ਨੋਟਿਸ

ਮੈਸ ਹਿੰਦੂਸਤਾਨ ਪੈਟਰੋਲੀਅਮ ਕਾਰਪੋਰੇਸ਼ਨ ਲਿਮਿਟਿਡ ਵੱਲੋਂ ਰੀਟੇਲ ਆਊਟ ਲੈਟ ਪੇਵਟ ਨੰਬਰ 33/32, ਖਤੋਨੀ ਨੰਬਰ 46, ਖਸਰਾ ਨੰਬਰ 382//13/2/2(1-10), 382//14/1(5-0) ਨੇੜੇ ਗਰੇਨ ਮਾਰਕਿਟ ਸੁਨਾਮ ਊਧਮ ਜਿੰਘ ਵਾਲਾ, ਜਿਲ੍ਹਾ ਸੰਗਰੂਰ ਵਿਖੇ ਸਥਾਪਿਤ ਕਰਨ ਸਬੰਧੀ ਐਨ. ਓ. ਸੀ ਲੈਟ ਬਾਰੇ।

Form for inviting public comments on the application for relaxation in the guidelines/Norms for access permission to fuel station on SH's/MDR's/ODR's/village link roads in the State of Punjab

PWD NOC for new retail at site "Sunam City WML" ਦੇ ਸਬੰਧ ਵਿੱਚ।

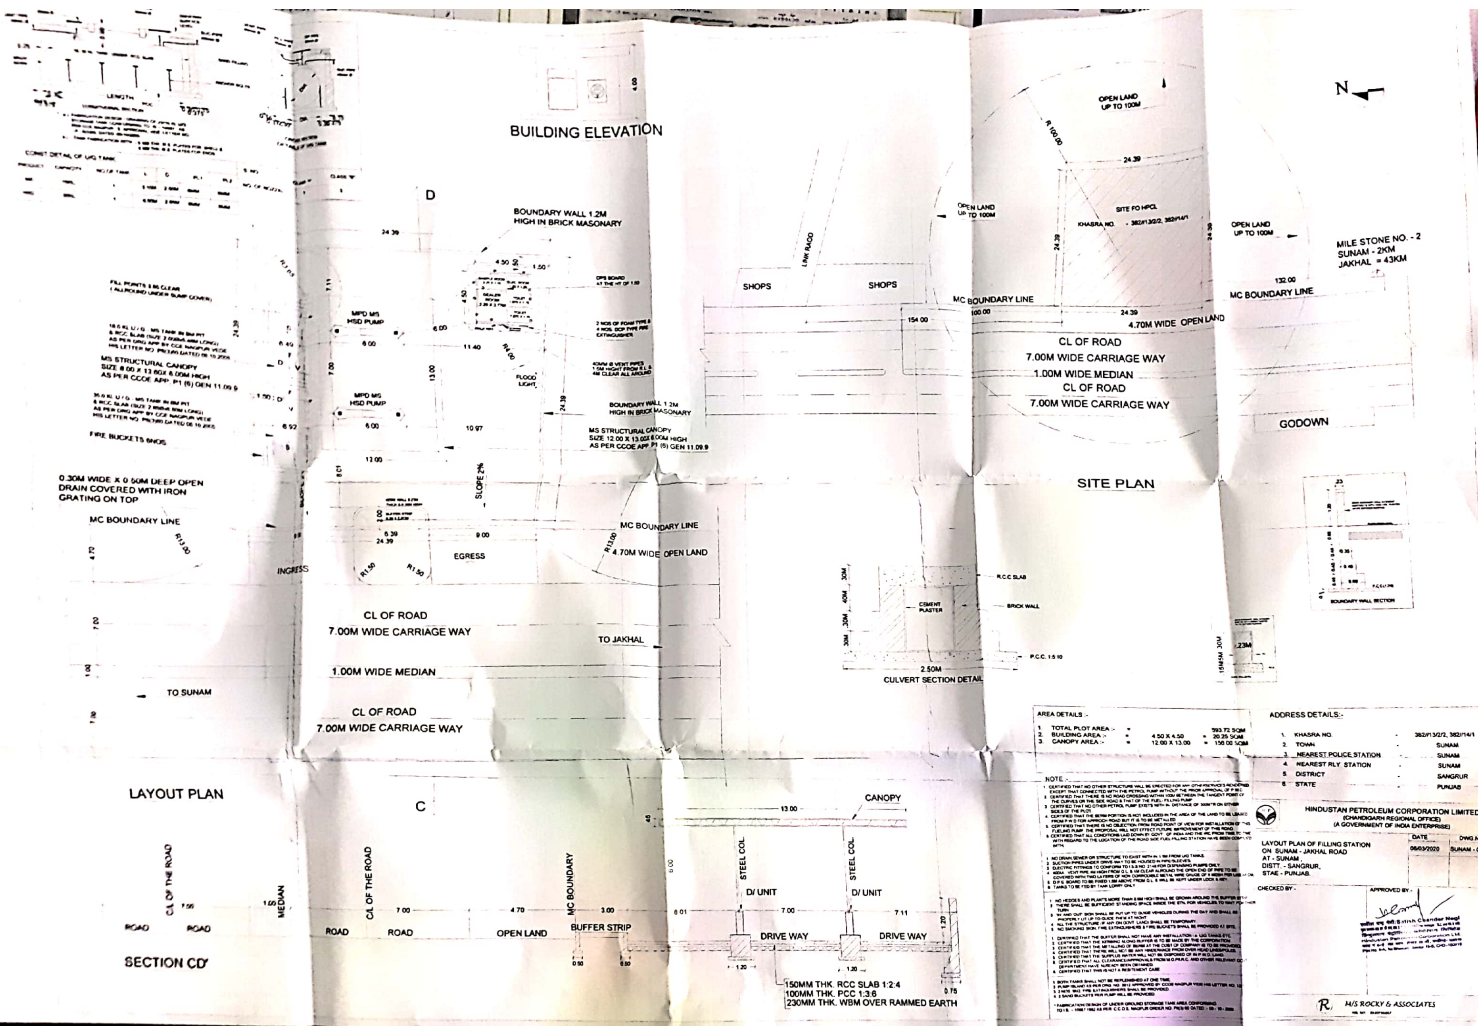
ਉਪਰੋਕਤ ਵਿਸ਼ੇ ਸਬੰਧੀ ਸਬੰਧਤ ਜੇ.ਐ. ਵਲੋਂ ਰਿਪੋਰਟ ਕੀਤੀ ਗਈ ਹੈ ਕਿ ਮੋਟਰੇਲ ਪੰਪ ਦੀ ਸਾਈਟ ਤੋਂ ਸੜਕ ਦੇ ਸੈਂਟਰਲ ਮੀਡੀਅਨ ਗੇਪ ਦੀ ਦੂਰੀ ਲਗਭਗ 90 ਮੀਟਰ ਬਣਦੀ ਹੈ, ਜੋ ਕਿ ਸਰਤਾ ਮੁਤਾਬਿਕ ਘੱਟ ਹੈ। ਇਸ ਲਈ ਆਪ ਜੀ ਨੂੰ ਬੇਨਤੀ ਕੀਤੀ ਜਾਂਦੀ ਹੈ ਕਿ ਪ੍ਰਾਰਥੀ ਵਲੋਂ ਨਿਯਮਾਂ ਵਿੱਚ ਚਿਲੈਕਸੇਸ਼ਨ ਦੀ ਅਰਜ਼ੀ ਉੱਤੇ ਪੰਜਾਬ ਸਰਕਾਰ ਦੁਆਰਾ ਜਾਰੀ ਗਾਇਡਲਾਈਨਸ ਮੁਤਾਬਿਕ ਕਾਰਵਾਈ ਕਰਨ ਦੀ ਕ੍ਰਿਪਾਲਤਾ ਕੀਤੀ ਜਾਵੇ ਜੀ।
